## 改善箇所説明図

### 基準不適合発生箇所

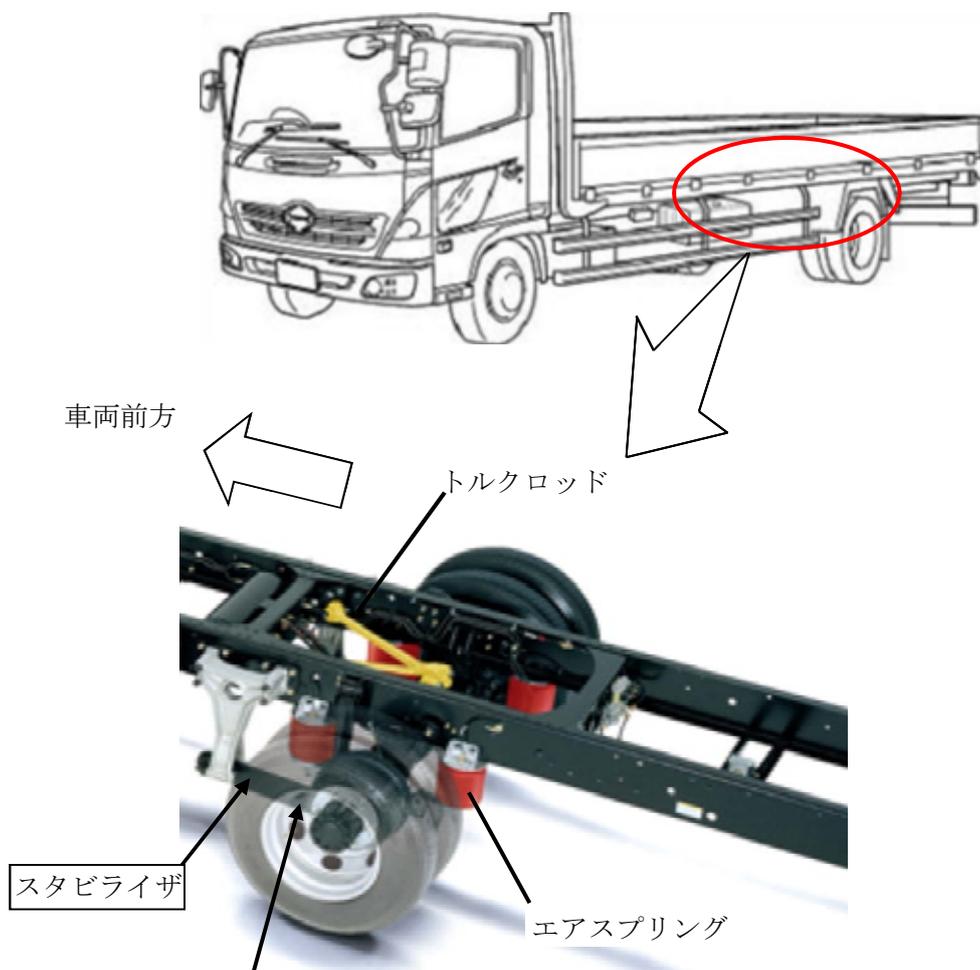
後軸エアサスペンションのスタビライザのアームの強度が不足しているため、車両重心が高い状態、または過積載の状態でもローリングを繰り返すと、当該アームに亀裂が発生する可能性がある。そのため、そのまま使用を続けると、最悪の場合、当該アームが折損し、走行が不安定になるおそれがある。

全車両、スタビライザを対策品と交換する。

尚、対策品の供給に時間を要するため、暫定措置としてスタビライザのアーム部の亀裂有無を点検し、亀裂が認められた車両は新品に交換し、後日対策品と交換する。

識別：ネームプレート右上に黄色ペイントを塗布する。
